3 SRSエアバッグ

3・1 SRSエアバッグ 3-2
SRSエアバッグ 3-2

SRSエアバッグ

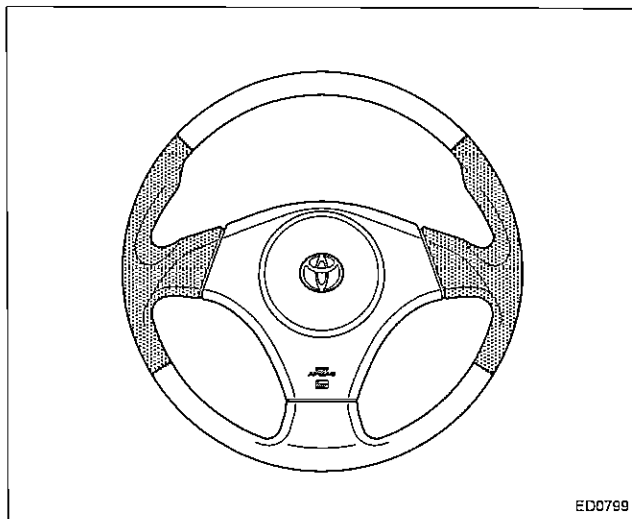
- ステアリングホイールの意匠変更に伴い、ステアリングホイールパッド形状を変更しました。
- インフレーターを小型・軽量タイプに変更しました。
基本的な構造・作動は従来と同様です。

- インフレーター形状変更に伴い、小型タイプのスパイラルケーブルコネクタを採用しました。
